## **AU-2021-02 Skjækra landskapsvernområde - godkjenning av plattinger ved hytte Sottjønna 3 - Bjørn Tore Farbu**

### **AU-2021-02 Saksframlegg**

Skjækra landskapsvernområde – søknad om godkjenning av platting – Bjørn Tore Farbu

Arbeidsutvalget for Blåfjella-Skjækerfjella-Lierne nasjonalparkstyre behandlet sak AU 02/2021 under sitt e-post møte 12. – 14. januar 2021.

Fig. 1: Målsatt tegning over omsøkt plattinger ved hytte Sottjønnå 3 med Gnr/Bnr/Fnr 156/3/63 i Steinkjer kommune.

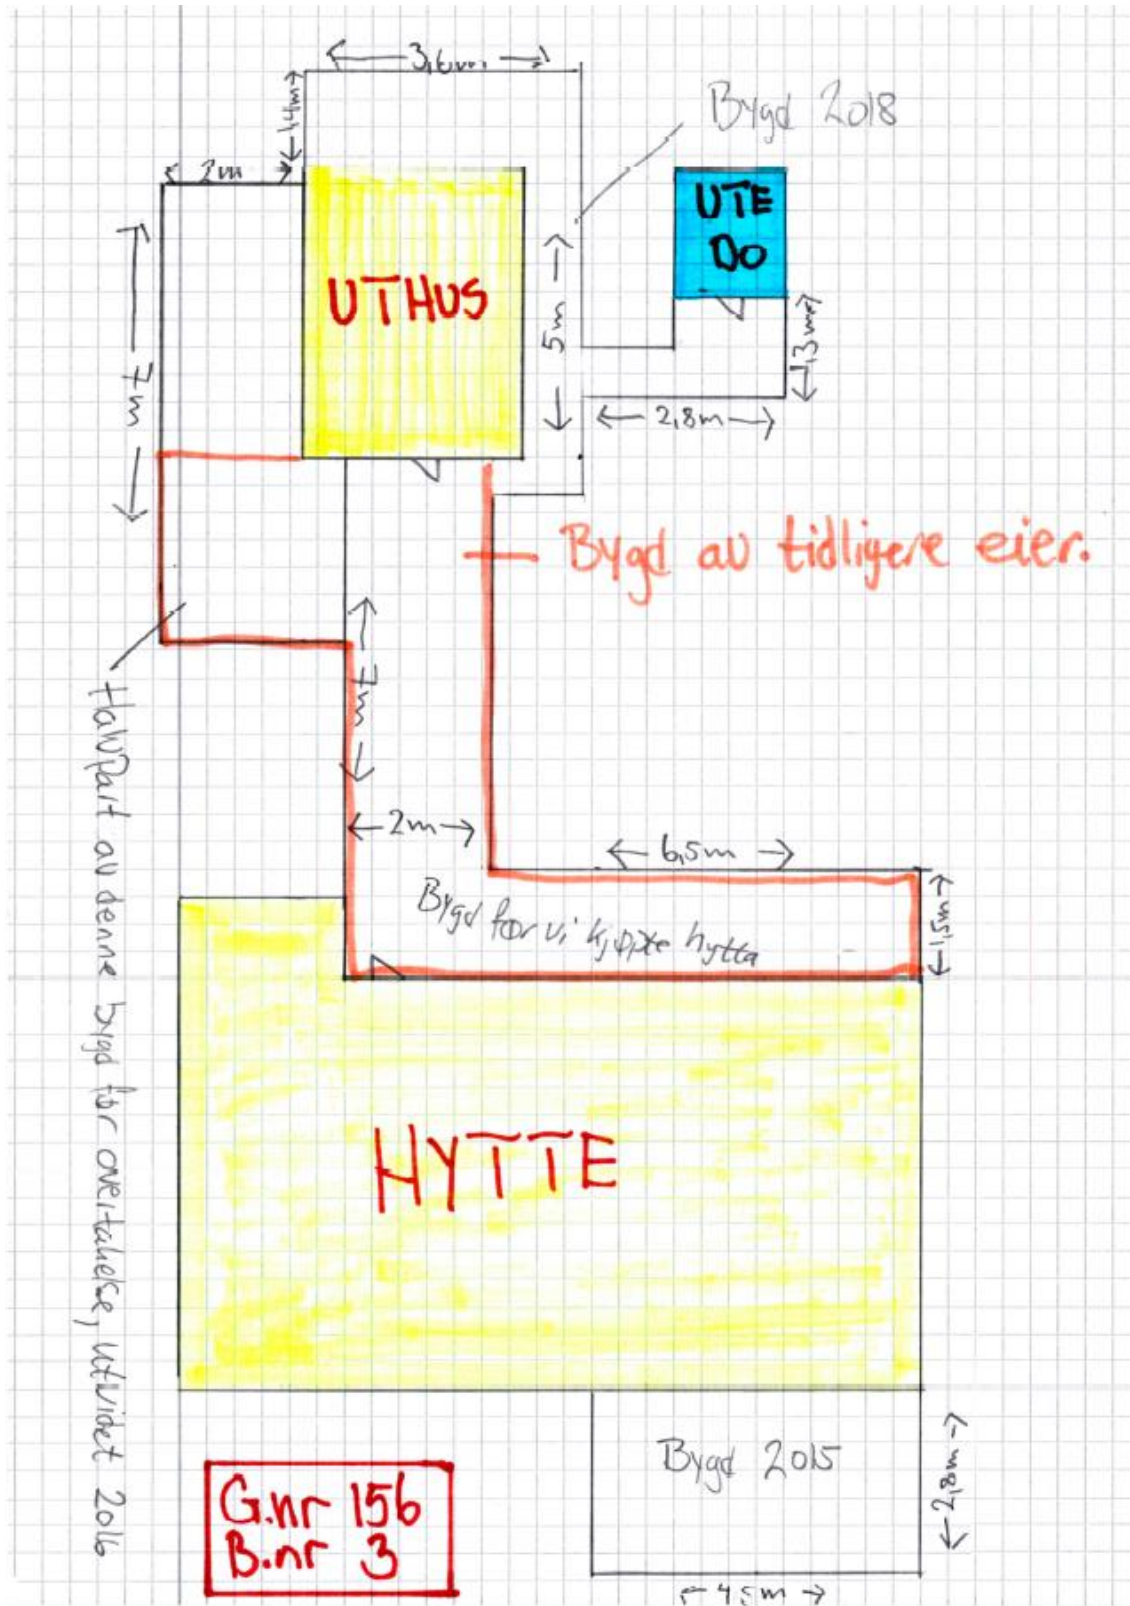
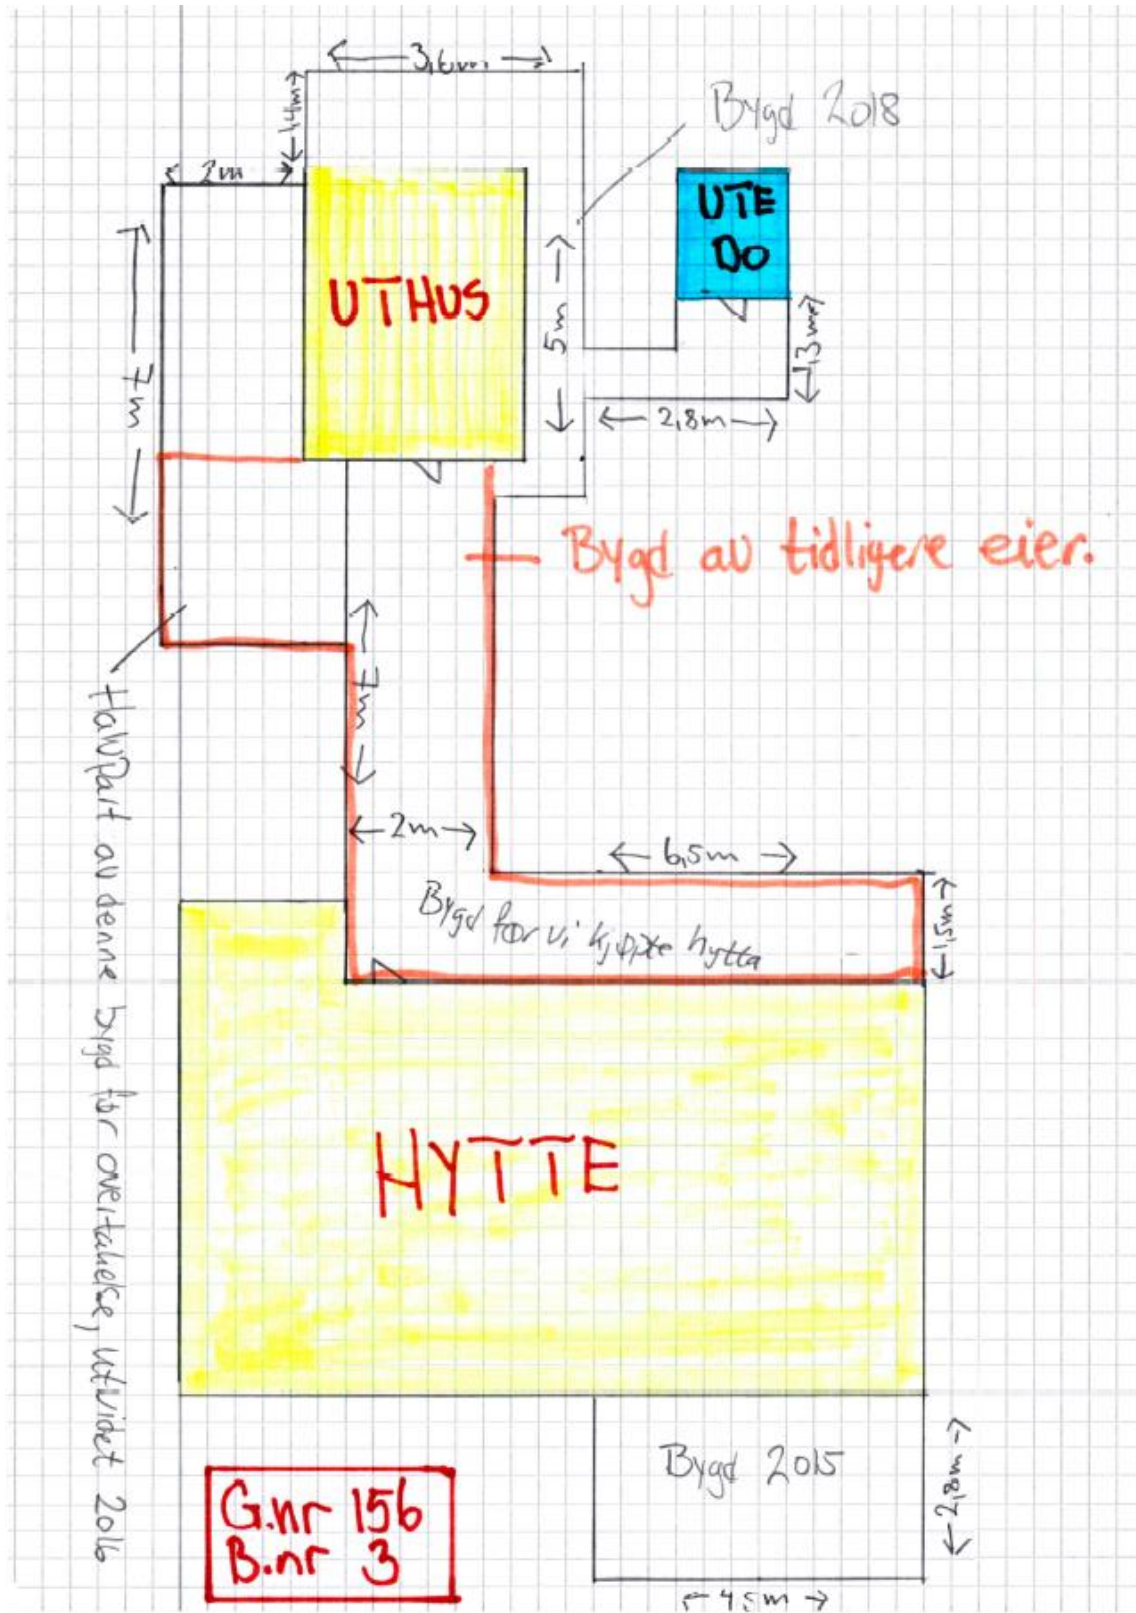
Ifølge tegningene er plattingens areal på 63,5 m<sup>2</sup>, fordelt på en platting på hyttas sørvegg, samt plattinger som binder sammen hytta, uthuset og utedoen. Sørlige del av platting er på 12,6 m<sup>2</sup> (høyde 0,1 m over bakken), mens plattingene som binder sammen hytta, uthuset og utedoen er på til sammen 50,9 m<sup>2</sup>. Alle plattingene ligger på bakkenivå, med unntak av den bak uthuset der høyden over bakken er ca. 0,6 m. (se fig. 1).

Tiltaket vil ikke medføre noen stor belastning på området. Gjennomføringen av tiltaket vil kunne skjerme vegetasjonen rundt hytta for fremtidig slitasje, noe som vil være positivt. Imidlertid dekker plattingene et stort areal, og ville mest sannsynlig ikke blitt godkjent under normale omstendigheter, samt hvis forvaltningsplanen for Skjækra landskapsvernområde hadde vært ferdig revidert og godkjent av Miljødirektoratet. Tillatelse vil ikke medfører økt antall bygninger i landskapsvernområdet. Ut over dette tillegges nml. § 10 liten vekt i denne saken. Plattingen er allerede oppført, så nml. §§ 11 og 12 ansees ikke relevant i denne saken.

- Med hjemmel i verneforskriftens § 3, punkt 1.3a gis Bjørn Tore Farbu tillatelse til oppføring av platting i tilknytning til hytte Sottjønna 3 med Gnr/Bnr/Fnr 156/3/63 i Steinkjer kommune.
- Plattingenes størrelse er på til sammen 63,5 m<sup>2</sup>, og utformingen av plattingene skal være i henhold til fig. 1.
  - Areal av platting måles som det faktiske arealet plattingen dekker (ytterkant av platting).
- Søker må påberegne seg at det vil bli gjennomført tilsyn for å kontrollere at vilkårene i dispensasjonen er fulgt
- **Tiltaket skal vurderes/godkjennes av Steinkjer kommune i forhold til plan- og bygningslov. Kopi av kommunens skriftlige vurdering/godkjennelse sendes Blåfjella-Skjækerfjella-Lierne nasjonalparkstyre.**

Fig. 1: Målsatt tegning over omsøkt plattinger ved hytte Skjækervatnet 2 med Gnr/Bnr/Fnr 157/2/19 i Steinkjer kommune.

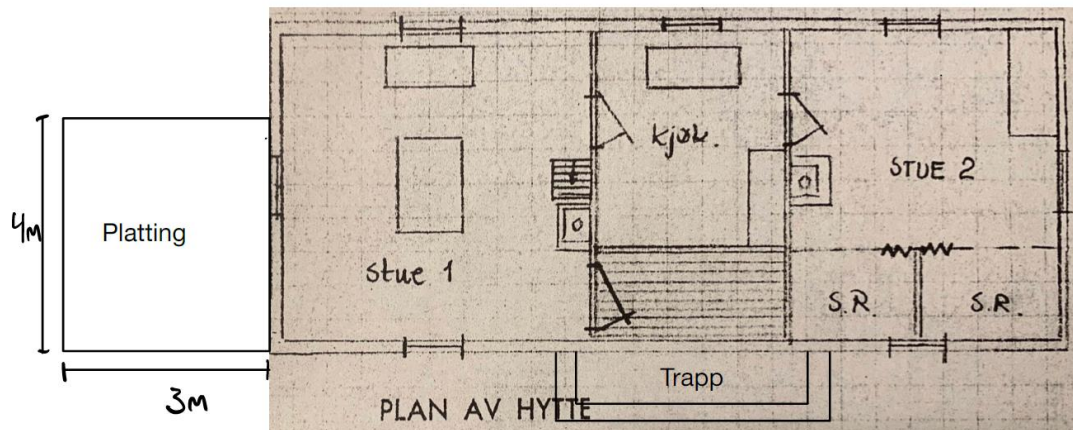
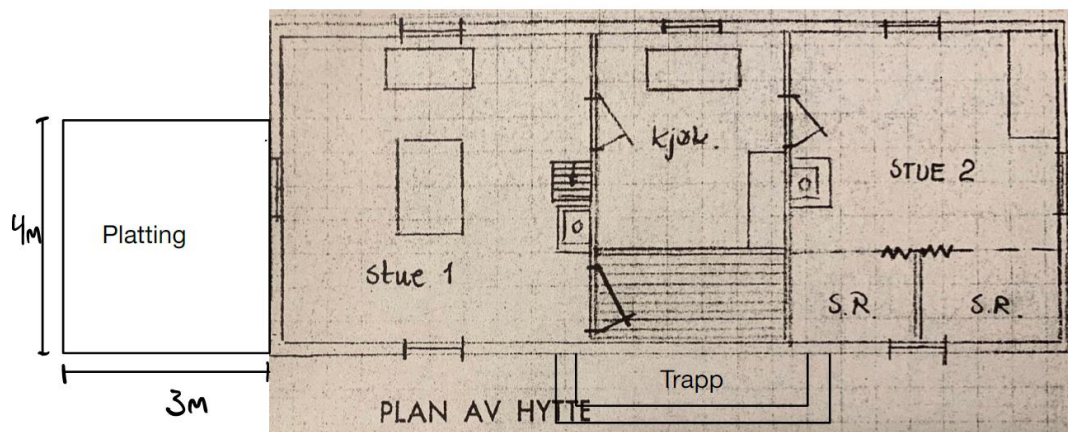
Ifølge tegningene er plattingens areal på 12,0 m<sup>2</sup>, fordelt på ett nivå (se fig. 1).

Det er av vesentlig betydning for arbeidsutvalget at tidligere hytteeier har bygd plattingen i god tro. Platting i tilknytning til hytte vil gjøre områdene rundt hytta mindre utsatt for slitasje på vegetasjonen, samt være et viktig tiltak for hytteeier for å skape et ryddig og oversiktlig uteområde. Det ligger ingen føringer om oppføring av plattinger i forvaltningsplanen, så arbeidsutvalget må ta en selvstendig vurdering på om den omsøkte plattingen er innenfor det arbeidsutvalget kan gi tillatelse til. Fungerende nasjonalparkforvalter vurderer størrelsen og utformingen av den omsøkte plattingen til å være innenfor det som kan tillates i et landskapsvernområde. Plattingen ligger naturlig inn til hytta, og vil ikke påvirke Skjækra som et egenartet og vakkert naturlandskap negativt. Tiltaket strider derfor ikke mot vernets formål.

- Med hjemmel i verneforskriftens § 3, punkt 1.3a gis Styrk Fjærtoft tillatelse til oppføring av platting i tilknytning til hytte Skjækervatnet 2 med Gnr/Bnr/Fnr 157/2/19 i Steinkjer kommune.
- Plattingens størrelse er på 12,0 m<sup>2</sup>, og utformingen av plattingen skal være i henhold til fig. 1.
  - Areal av platting måles som det faktiske arealet plattingen dekker (ytterkant av platting).
- Søker må påberegne seg at det vil bli gjennomført tilsyn for å kontrollere at vilkårene i dispensasjonen er fulgt
- **Tiltaket skal vurderes/godkjennes av Steinkjer kommune i forhold til plan- og bygningslov. Kopi av kommunens skriftlige vurdering/godkjennelse sendes Blåfjella-Skjækerfjella-Lierne nasjonalparkstyre.**

Fig. 1: Situasjonsskart over omsøkte plattinger ved hytte Skjellivatnet 7 med Gnr/Bnr/Fnr 156/3/52 i Steinkjer kommune.

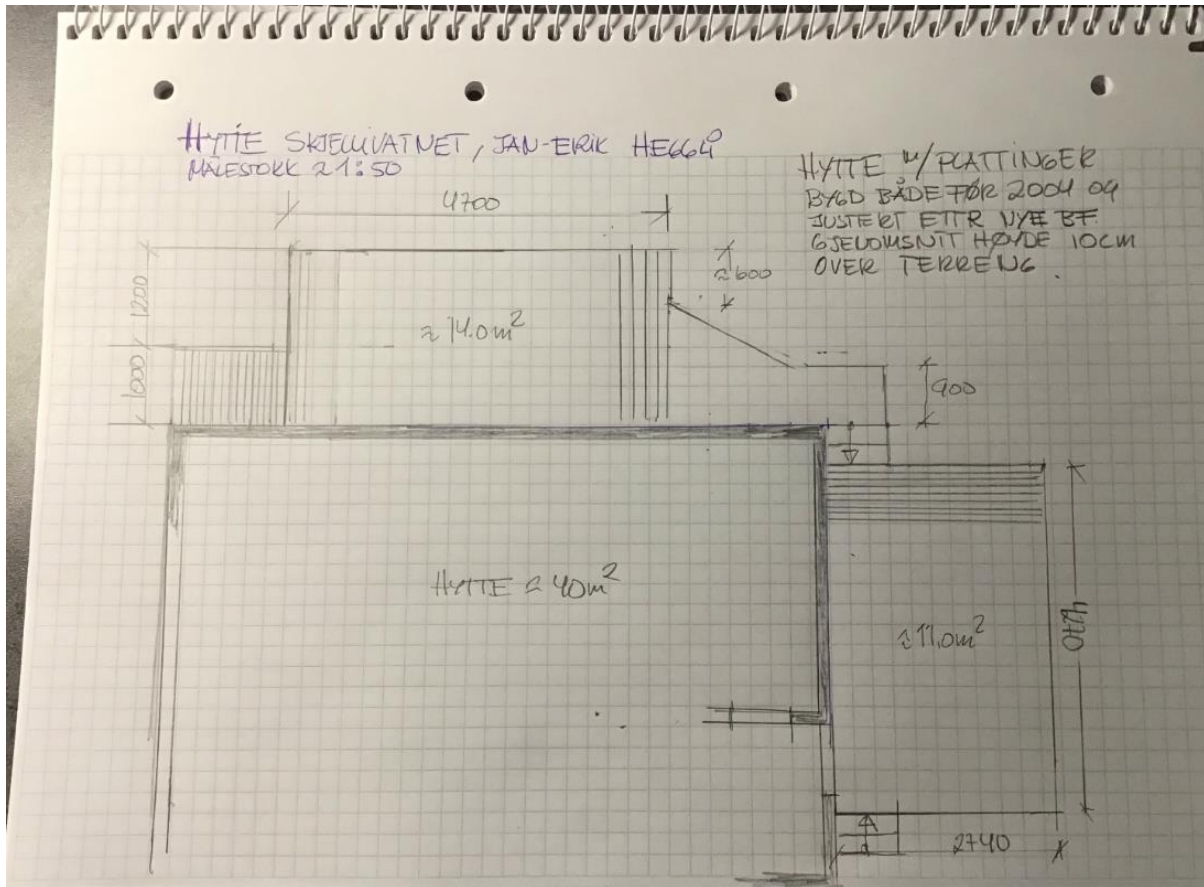
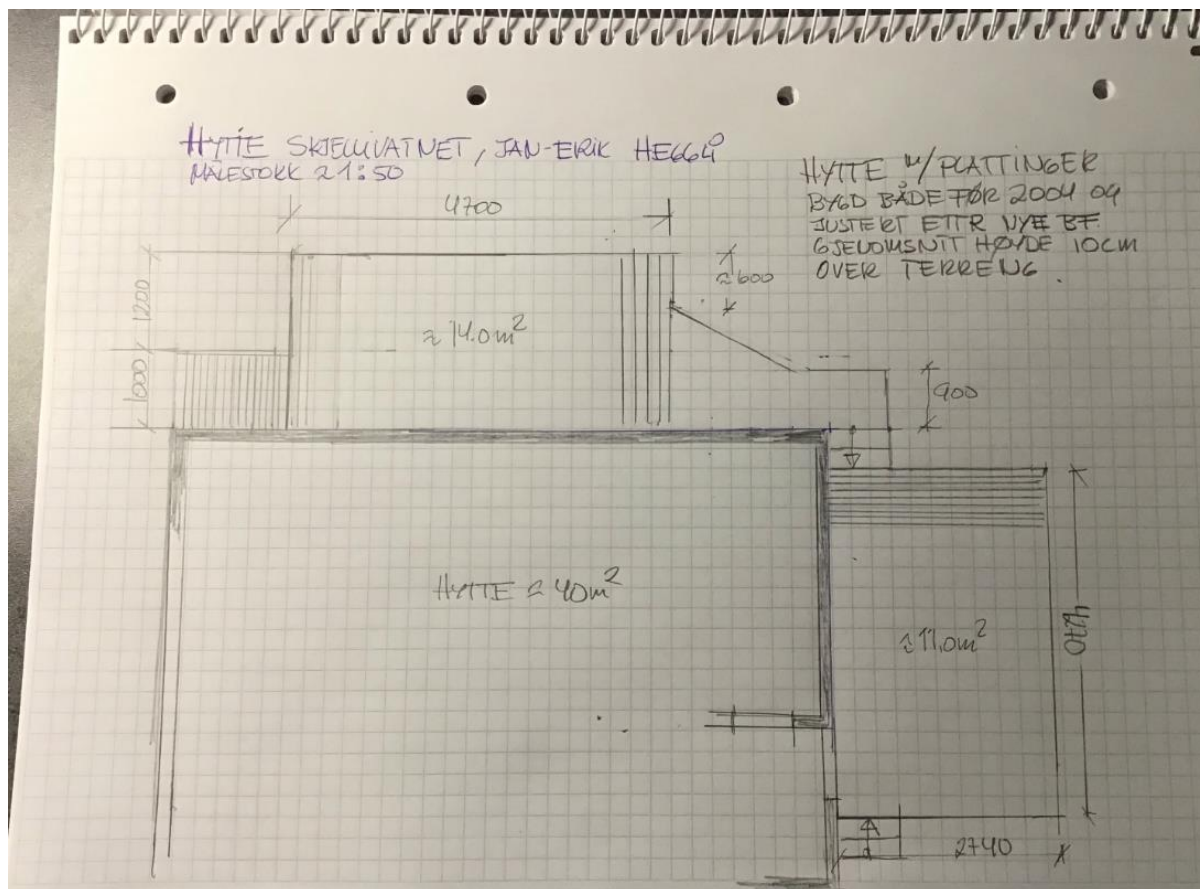
Ifølge søknaden er plattingenes totalareal på 25,0 m<sup>2</sup>, fordelt på to plattinger som er bygd sammen med et repos. Høyden på plattingen er gjennomsnittlig 0,15 m over bakken (se fig. 1).

Det er av vesentlig betydning for arbeidsutvalget at hytteeier har bygd plattingen i god tro. Platting i tilknytning til hytte vil gjøre områdene rundt hytta mindre utsatt for slitasje på vegetasjonen, samt være et viktig tiltak for hytteeier for å skape et ryddig og oversiktlig uteområde. Det ligger ingen føringer om oppføring av plattinger i forvaltningsplanen, så arbeidsutvalget må ta en selvstendig vurdering på om den omsøkte plattingen er innenfor det arbeidsutvalget kan gi tillatelse til. Fungerende nasjonalparkforvalter vurderer størrelsen og utformingen av plattingene til å være innenfor det som kan tillates i et landskapsvernområde. Plattingene ligger naturlig inn til hytta og uthuset, og vil ikke påvirke Skjækra som et egenartet og vakkert naturlandskap negativt. Tiltaket strider derfor ikke mot vernets formål.

- Med hjemmel i verneforskriftens § 3, punkt 1.3a gis Jan Erik Heggli tillatelse til oppføring av plattinger i tilknytning til hytte Skjellivatnet 7 med Gnr/Bnr/Fnr 156/3/52 i Steinkjer kommune.
- Plattingenes størrelse er på 25,0 m<sup>2</sup>, og utformingen av de to plattingene som er bygd sammen med et repos skal være i henhold til fig. 1.
  - Areal av platting måles som det faktiske arealet plattingen dekker (ytterkant av platting).
- Søker må påberegne seg at det vil bli gjennomført tilsyn for å kontrollere at vilkårene i dispensasjonen er fulgt
- **Tiltaket skal vurderes/godkjennes av Steinkjer kommune i forhold til plan- og bygningslov. Kopi av kommunens skriftlige vurdering/godkjennelse sendes Blåfjella-Skjækerfjella-Lierne nasjonalparkstyre.**

Fig. 1: Skisse over størrelsen på hytta og uthuset – Skjækervatnet 6 Gnr/Bnr/Fnr 157/2/20 i Steinkjer kommune (skisse utarbeidet av SNO).

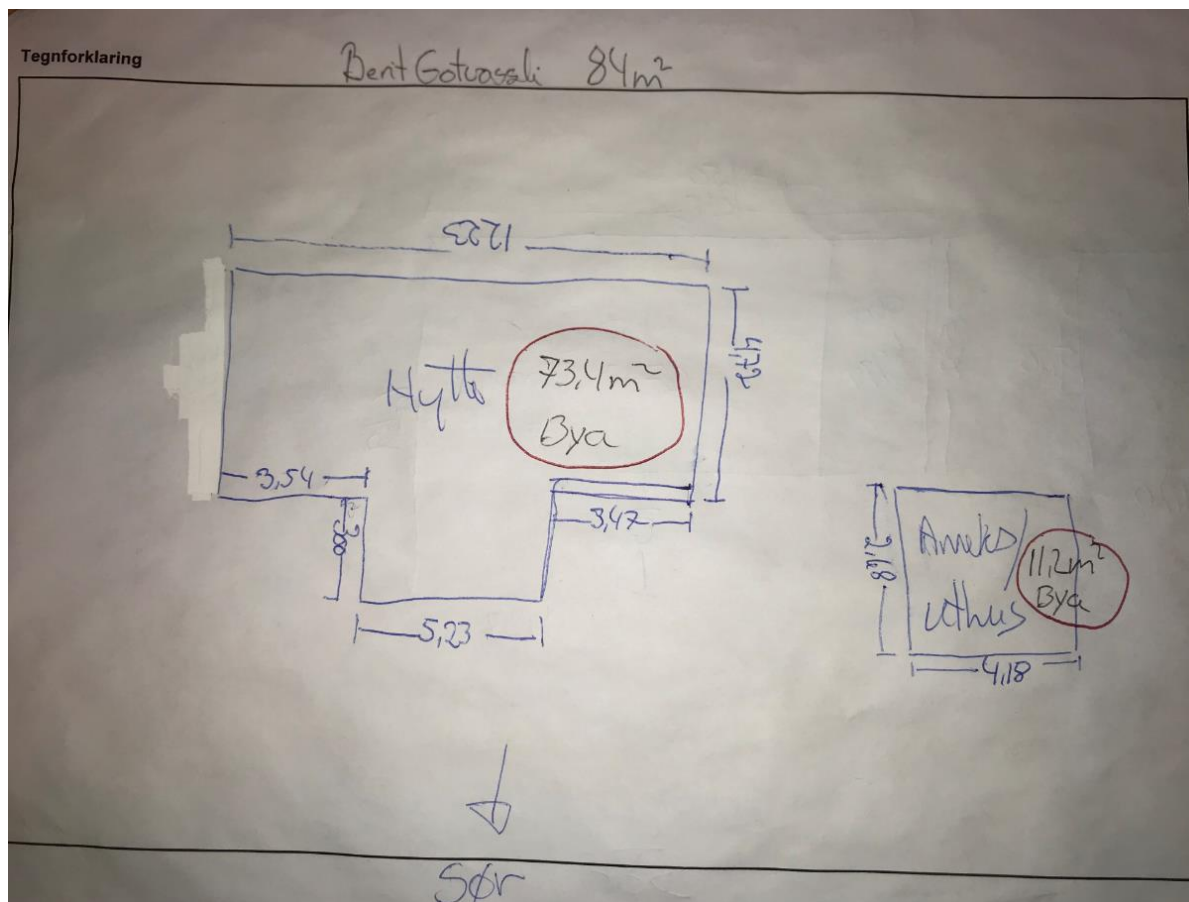
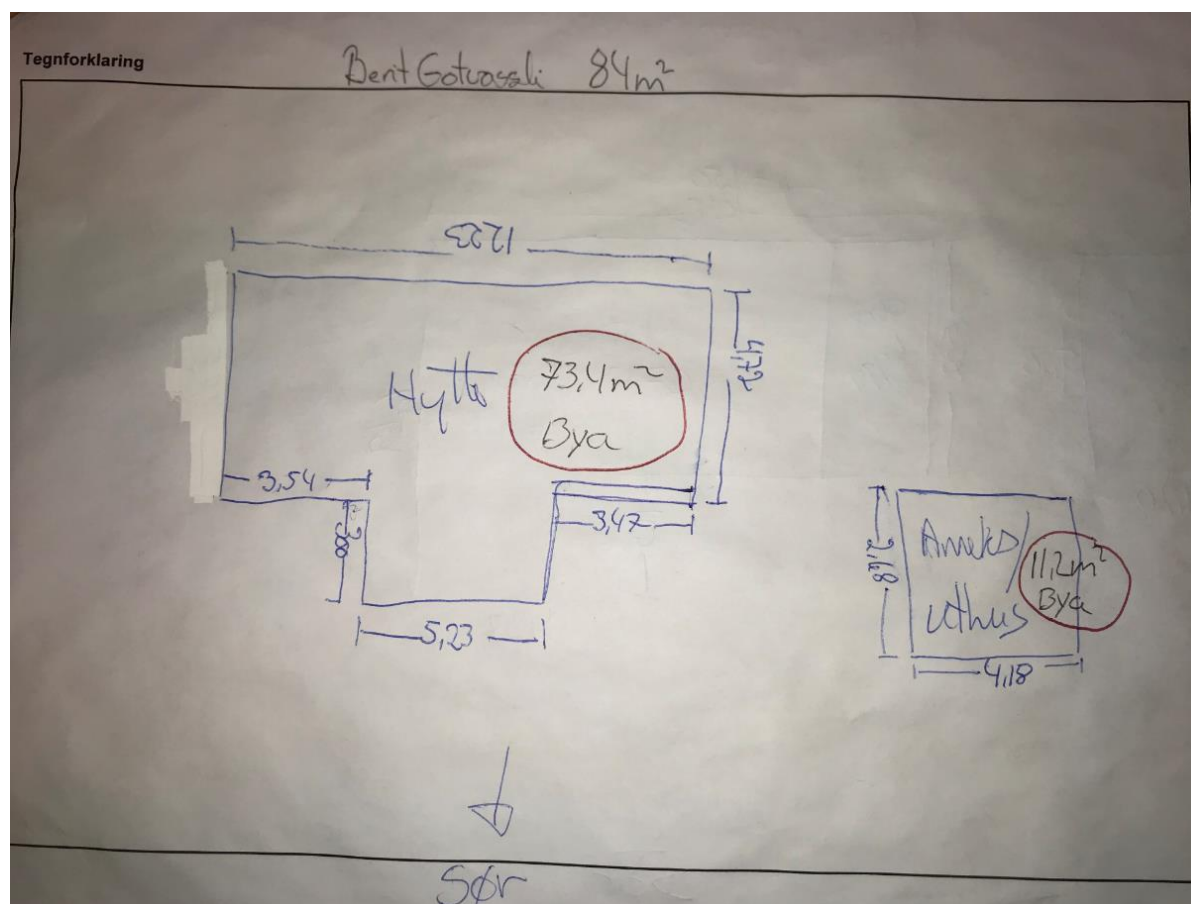
- I søknaden blir det oppgitt at hytte er på 69 m<sup>2</sup> og planlagt uthus skal bli 10 m<sup>2</sup>
- Dispensasjonsvedtaket tar utgangspunkt i opplysninger i søknaden og gir tillatelse til oppføring av uthus på 10 m<sup>2</sup>, noe som gir et totalt bebyggt areal (BYA) på 79 m<sup>2</sup>.
- Under bygningskontrollen ble hytte målt til 74,4 m<sup>2</sup> og uthus 11,2 m<sup>2</sup>, noe som gir en total bygningsmasse på 85,6 m<sup>2</sup>. Dette gir et avvik på 5,4 m<sup>2</sup> større hytte enn opplyst i søknaden og 1,2 m<sup>2</sup> større uthus enn omsøkt, og hva det er gitt tillatelse til i dispensasjonsvedtak datert 13. juli 2018.

- Totalt bebygd areal er til sammen 6,6 m<sup>2</sup> større enn hva opplysningene i søknaden og dispensasjonen tilsier, og 5,6 m<sup>2</sup> større enn hva retningslinjene i forvaltningsplanen for Skjækra landskapsvernområde åpner opp for.

Med bakgrunn i nasjonalparkstyrets vedtak i sak NP-2020-30 *Skjækra landskapsvernområde – oppfølging av avvik i byggesaker* – Berit og Anne Kari Gotvasli den 24. november 2020 søker Berit og Anne Kari Gotvasli i e-post datert 16. desember 2020 om en utvidelse av hytta på 5,4 m<sup>2</sup>, fra 69,0 m<sup>2</sup> til 74,4 m<sup>2</sup>, og en utvidelse av uthuset med 1,2 m<sup>2</sup>, fra 10,0 m<sup>2</sup> til 11,2 m<sup>2</sup>. Totalt bebygd areal (BYA, jf. Norsk Standard 3940) for hytta og uthuset blir da på 85,6 m<sup>2</sup> (se fig. 1).

- **Berit og Anne Kari Gotvasli gis** med hjemmel i verneforskriftens § 3, punkt 1.3d tillatelse til å utvide hytta og uthuset ved sin hytte Skjækervatnet 6 med Gnr/Bnr/Fnr 157/2/20 i Steinkjer kommune med henholdsvis utvidelse av hytta med **4,4 m<sup>2</sup>, fra 69,0 m<sup>2</sup> til 73,4 m<sup>2</sup>**, og en utvidelse av uthuset med **1,2 m<sup>2</sup>, fra 10,0 m<sup>2</sup> til 11,2 m<sup>2</sup>**. Totalt bebygd areal (BYA, jf. Norsk Standard 3940) for hytta og uthuset blir da på **84,6 m<sup>2</sup>** (se fig. 1).
- **Tiltaket skal godkjennes/vurderes av Steinkjer kommune i forhold til plan- og bygningslov. Kopi av skriftlig godkjennelse/vurdering sendes Blåfjella-Skjækerfjella-Lierne nasjonalparkstyre.**
